ARPAT - DIREZIONE TECNICA - Settore VIA/VAS
Via Porpora, 22 - 50144 - Firenze

Oggetto: Realizzazione collina schermo ex area mineraria di S.Barbara — piano di campionamento delle terre provenienti dagli scavi del Nodo AV di Firenze – **Valutazioni istruttorie.**

Figura 1: schema riportato a pag. 17 del documento IFR.

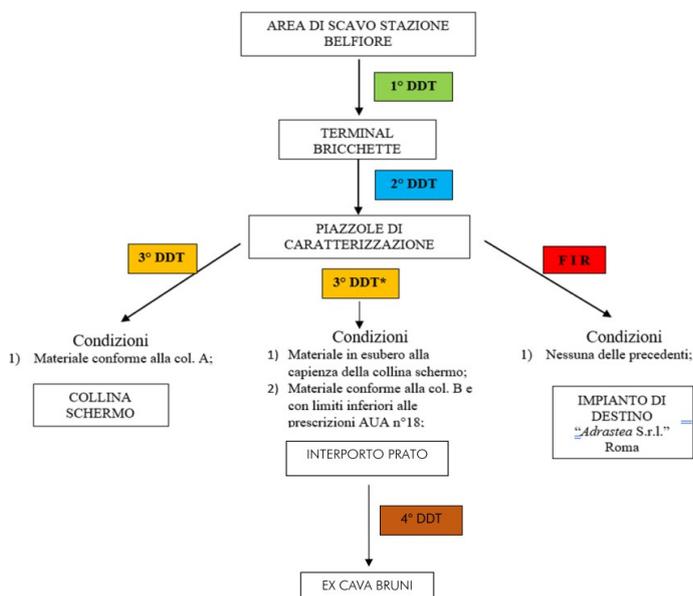
«g) Il proponente dovrà implementare la procedura di tracciabilità del materiale, al fine di tenere sotto controllo anche il trasporto e deposito sulla collina, e nel complesso gli accessi all'area»

Osservazioni

Si ritiene esaustiva la proposta.

Figura 2: profilo geologico longitudinale - area stazione AV (stralcio da FEW100EZZF6GE0001002A, sul quale gli scriventi hanno evidenziato l'area stazione e le quote scavo).

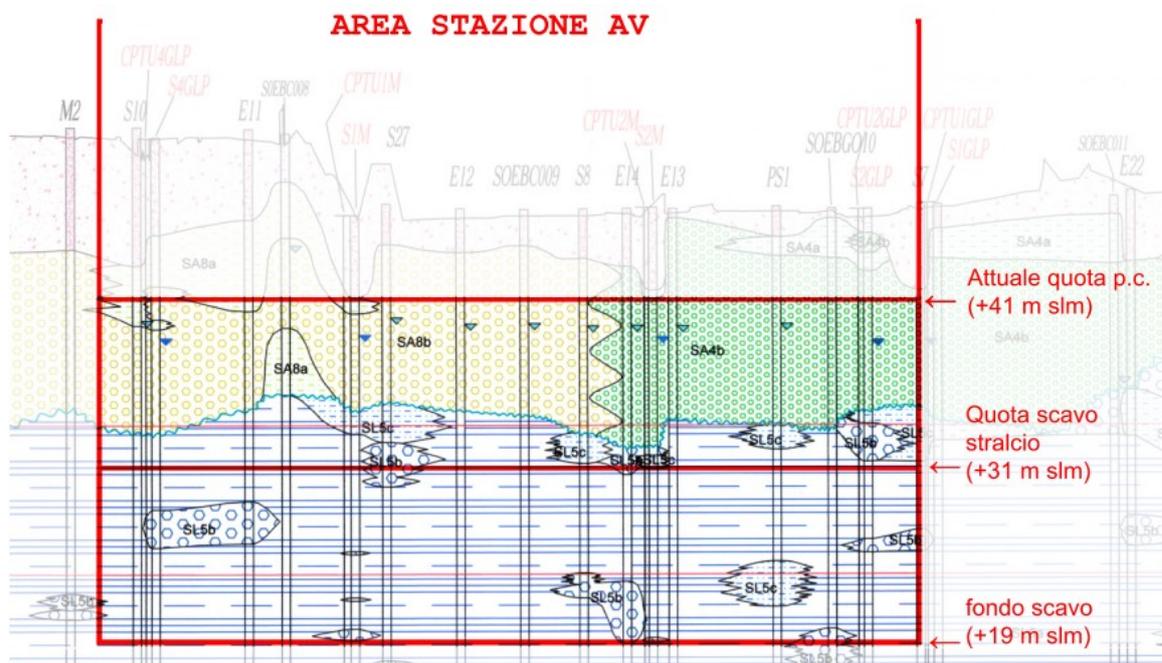
Come ricavabile dalla relazione geologica¹⁵ e dal profilo geologico¹³, oltre che dal documento IFR oggetto di istruttoria, le UBSU¹⁵ interessate dallo scavo nell'area della stazione AV risultano (Figura 2):

È possibile una prima sommaria valutazione del potenziale contenuto, in tali unità, di clasti contenenti minerali di amianto, sulla base delle ipotizzabili aree di alimentazione di questi depositi all'epoca della deposizione, in considerazione della paleogeografia come riportata nella relazione geologica¹⁵:

Figura 3: ricostruzione paleogeografica nel Villafranchiano inferiore (da relazione geologica del PAC). In rosso è evidenziata indicativamente l'area di realizzazione della Stazione AV.

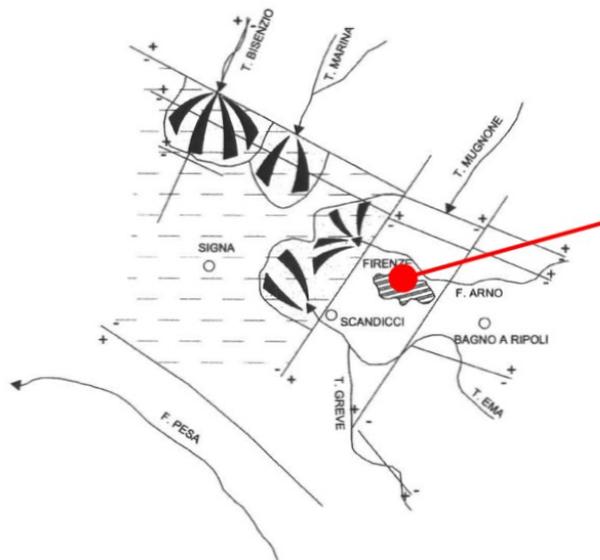
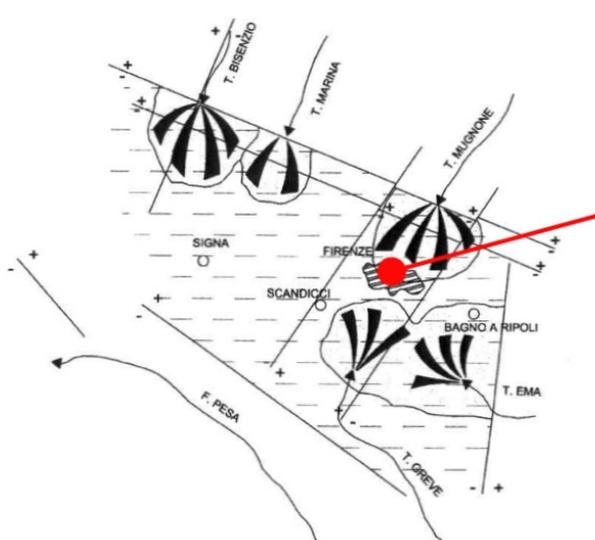
- SINTEMA DELLE ARGILLE TURCHINE (SL5) - Villafranchiano. In tale periodo, l'alimentazione del paleo bacino lacustre avveniva da parte di vari corsi d'acqua, di cui quelli più prossimi all'area fiorentina erano Mugnone, Ema, Greve (Figura 2). Di questi, l'unico ad avere nel suo bacino di alimentazione formazioni potenzialmente contenenti amianto risulta il Torrente Greve, formazioni ofiolitiche che però affiorano in superfici contenute rispetto alla superficie complessiva del bacino. Inoltre il torrente sfociava nel paleo-lago dal versante meridionale, mentre l'area interessata allo scavo della Stazione AV è più prossima al bordo settentrionale, più verosimilmente interessato all'alimentazione da parte del Torrente Mugnone ed eventualmente del Terzolle. Peraltro, già nella seconda parte del Villafranchiano (Pleistocene inferiore), il Torrente

Greve già recapitava i suoi depositi a valle dell'attuale Firenze (Figura 3).
Pertanto il rinvenimento di clasti contenenti amianto risulta estremamente improbabile.

Figura 5: carta geologica dell'area intorno Firenze (da WMS regione Toscana). Sono evidenziati: in blu i principali bacini idrografici; in nero gli affioramenti di rocce potenzialmente contenenti amianto; in rosso l'area di realizzazione della stazione AV.

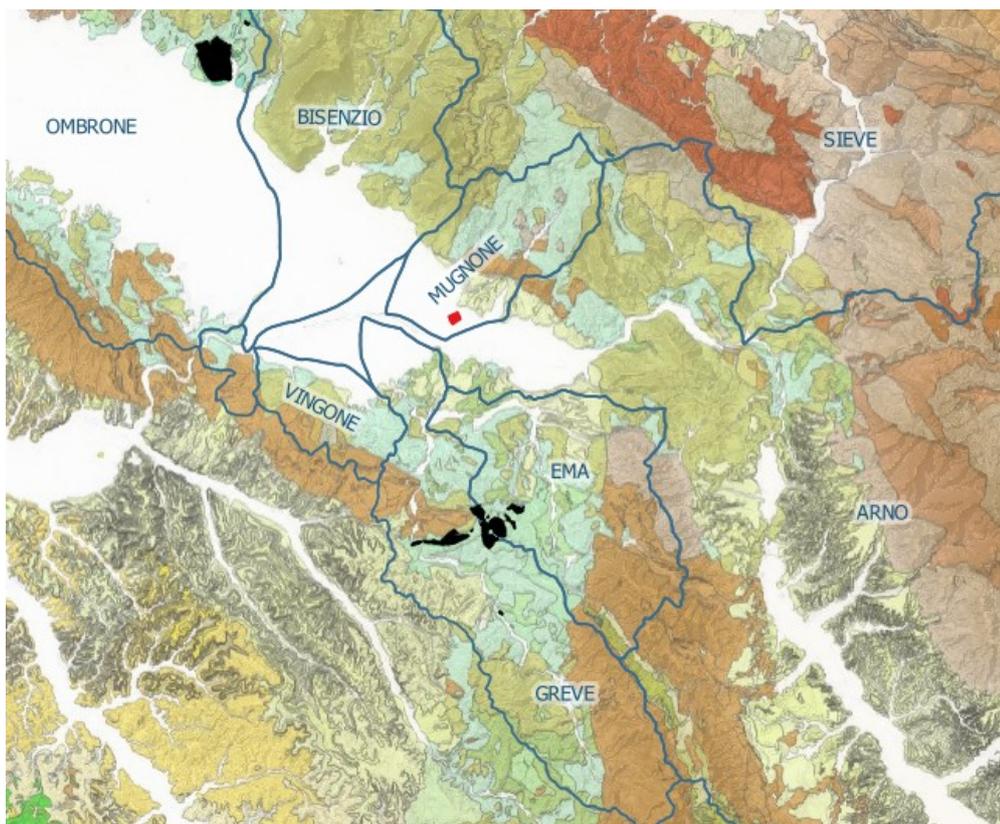
- SUPERSINTEMA DELL'ARNO (SA): essendo depositi di età decisamente recente (meno di 10.000 anni) la configurazione paleogeografica di deposizione è da considerarsi pressoché coincidente con l'idrografia attuale.
 - SINTEMA DELL'ARNO (SA8). Il bacino di alimentazione è particolarmente ampio e vede la presenza di rocce ofiolitiche solo in affioramenti di dimensioni estremamente limitate (dell'ordine di qualche ettaro) nell'alto bacino del fiume Sieve. La probabilità di ritrovamento di clasti contenenti amianto è quindi irrilevante.
 - SINTEMA DEL TERZOLLE-LASTRA (SA4): i bacini del Torrente Lastra e del Torrente Terzolle, affluenti del Mugnone, non presentano affioramenti ofiolitici.

Sulla base di quanto sopra ricostruito, in conclusione, la probabilità di rinvenire clasti contenenti amianto nei terreni dell'area della stazione AV appare sostanzialmente irrilevante.
